AUTORIDAD NACIONAL DE LICENCIAS AMBIENTALES
- ANLA -
RESOLUCIÓN
(00304)

“Por la cual se resuelve un recurso de reposición contra la Resolución 0391 del 29 de abril de 2014”

Que mediante Resolución 0391 del 29 de abril de 2014, la Autoridad Nacional de Licencias Ambientales - ANLA, negó la Licencia Ambiental solicitada por la empresa CANACOL ENERGY COLOMBIA S.A., identificada con el NIT 830095563-3, para el proyecto "Bloque de Exploración COR39", localizado en jurisdicción de los municipios de Suárez y Flandes en el departamento del Tolima y Girardot, Tocaima, Ricaurte, Agua de Dios y Nilo, en el departamento de Cundinamarca.

Figura 1. Vías primarias y secundarias reportadas y descritas en el EIA

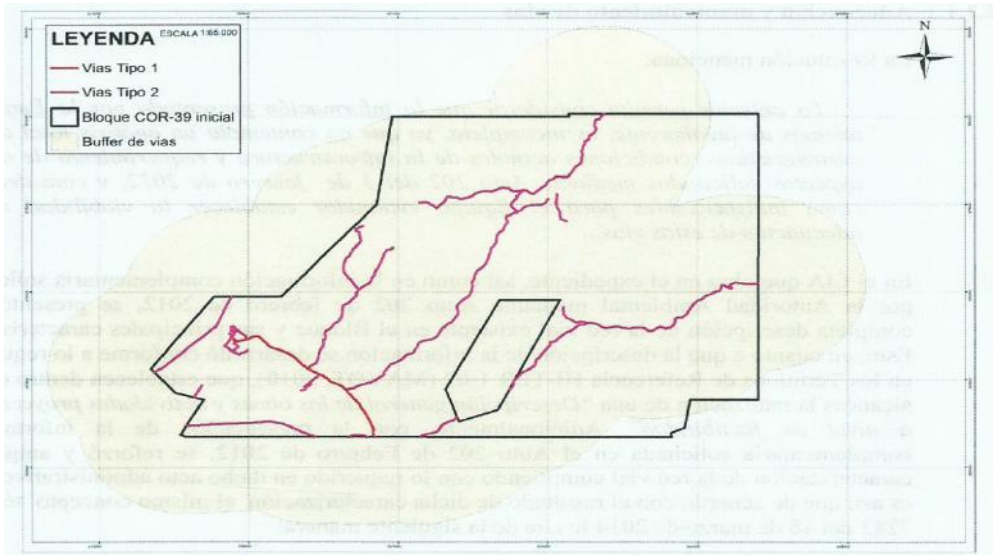
- ii. En la siguiente Figura se observan las vías primarias y secundarias reportadas y descritas en el Estudio de Impacto Ambiental, donde claramente se ratifica lo expresado por el concepto técnico respecto de la existencia de una malla vial en excelentes condiciones, que atraviesa el Bloque, desde la cual se podría desarrollar la red vial necesaria para acceder a los posibles sitios de perforación. Estos deberán ser ubicados de acuerdo con el resultado de la zonificación de manejo indicada en el Estudio de Impacto Ambiental.

Figura. Vías existentes en el Bloque COR 39.

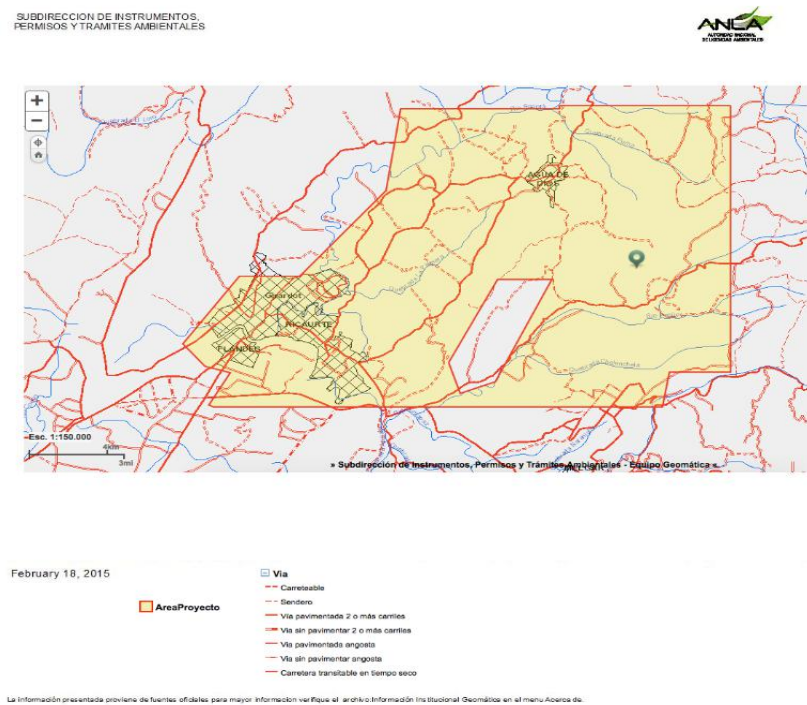
Respecto a la propuesta de realizar la construcción de 80 Km de vías para accesos a las plataformas, aun considerando un escenario crítico de operación por parte de la Empresa y teniendo en cuenta la sensibilidad de las áreas a intervenir, así como la zonificación de manejo analizada por parte del equipo evaluador, se considera que la longitud solicitada supera las necesidades del proyecto; aún más, teniendo en cuenta que estos ramales se desprenderán de vías terciarias existentes, tal y como se describe en el EIA integrado, Capítulo 2 con número de radicado 4120-E1-13154 del 1 de abril de 2013, lo que no es coherente con lo presentado por la Empresa en el recurso de reposición, en donde enuncia que las nuevas vías se desprenderán de las vías primarias y secundarias.

Sin embargo, ninguno de los dos escenarios planteados por la Empresa son viables respecto a la propuesta de realizar la construcción de 80 Km de vías, debido a la densa red vial existente en la zona, lo que indica que el sobredimensionamiento en la construcción de nuevas vías, conllevaría a la generación de impactos negativos innecesarios, y que dada la densidad poblacional y sistemas hídricos presentes en el AID del proyecto, entre otros aspectos, esta actividad debe restringirse, tal como se plantea en la zonificación de manejo del proyecto. En la siguiente figura se muestra una imagen de la zona norte del bloque, municipio de Agua de Dios, en donde se evidencia con claridad lo enunciado anteriormente:

Figura 3-105. Unidades hidrogeológicas del AI del Bloque COR 39

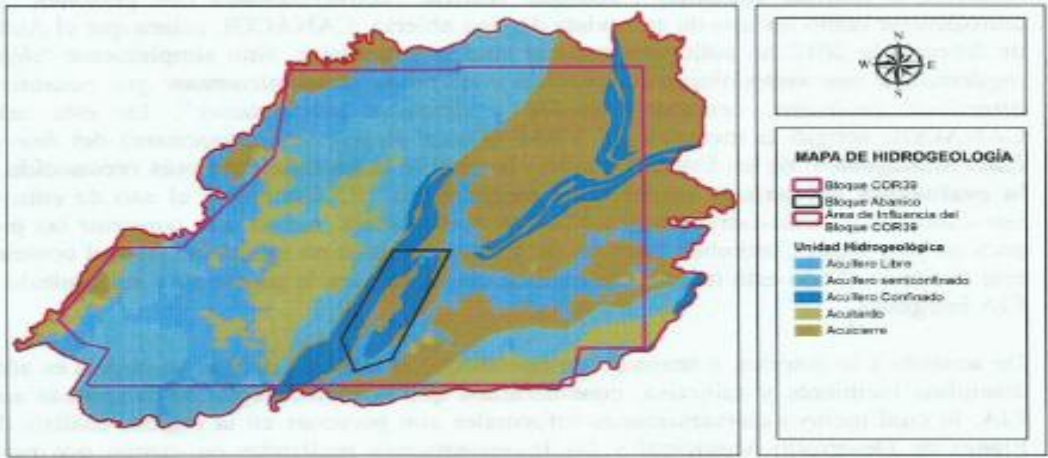
Al respecto y tomando como base las unidades hidrogeológicas presentadas en el EIA Integrado, (Figura 3-105 del Estudio y Geodatabase radicada ante la Autoridad Ambiental), y aplicando los criterios de mayor sensibilidad para las unidades de acuíferos establecidos por el equipo evaluador en la Resolución, el resultado de las áreas de sensibilidad alta corresponderían al 54,3% del área de influencia del Bloque COR 39 y no a un 72% como lo indica el equipo evaluador; de esta manera se contaría con un 45.7% de áreas en categorías de media y baja sensibilidad donde se podrían adelantar las actividades del proyecto.

Figura 3-381. Zonificación biótica

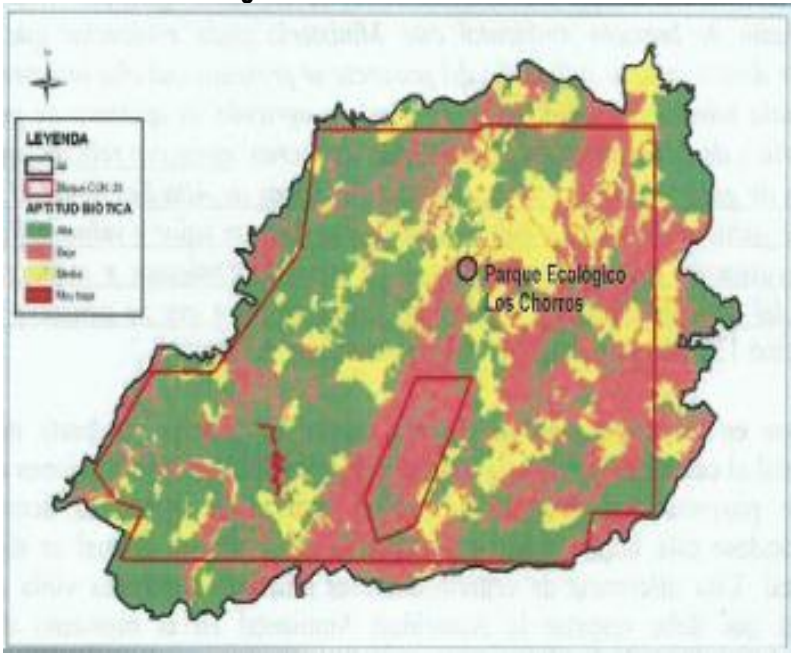
Como se presentó en detalle en el numeral 2.2.2 (ii Medio Biótico — Ecosistemas Sensibles y Áreas Protegidas) del presente recurso de reposición, la Empresa en el EIA Integrado del Bloque COR 39 (radicado ante la ANLA mediante comunicación 4.120-El-13164 del 1 de abril 2013) se incorporó dentro del análisis de áreas sensibles el Parque Ecológico Los Chorros. En la zonificación biótica las áreas correspondientes al Parque Ecológico los Chorros se clasificaron en la categoría de Alta Sensibilidad (baja Aptitud) para el desarrollo de las actividades del proyecto, como se observa en la Figura 3-381 del EIA integrado.

Figura 3-384. Zonificación síntesis ambiental del área de influencia del Bloque COR 39

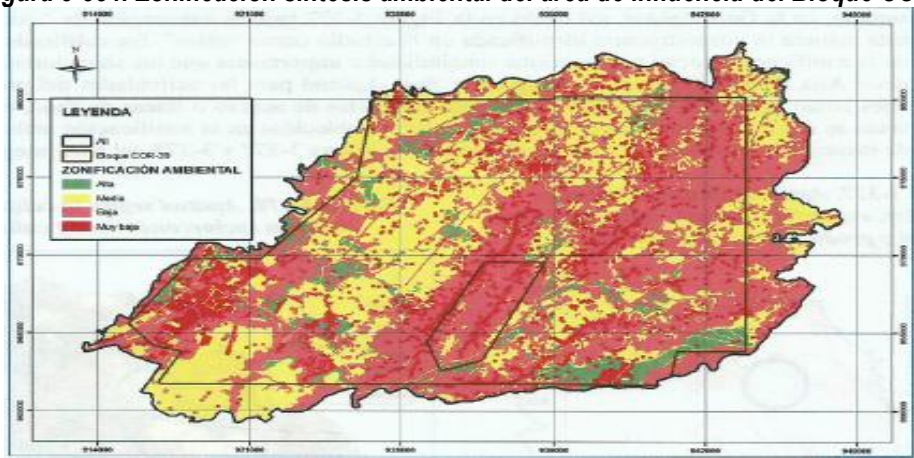
Por otra parte es necesario recordar que la zonificación ambiental se califica de manera independiente para cada uno de los medios, para posteriormente integrar la calificación individual en un mapa síntesis que reúne las calificaciones individuales, asignando las mayores sensibilidades a cada una de las unidades resultantes, obteniéndose de esta manera la zonificación ambiental de un área. De esta manera, en la Figura 3-384 del EIA Integrado, así como en el Mapa 22 Zonificación Ambiental del Anexo Cartográfico, se observa el resultado de la zonificación ambiental del Bloque COR 39, donde claramente se observan los cascos urbanos y sus áreas de expansión, los nacederos y el humedal el Yulo en las categorías de Alta y Muy Alta Sensibilidad Ambiental, es decir Baja y Baja Aptitud para el desarrollo de las actividades del proyecto, correspondiendo a áreas de exclusión e intervención con restricciones mayores dentro de la zonificación de manejo de la actividad.
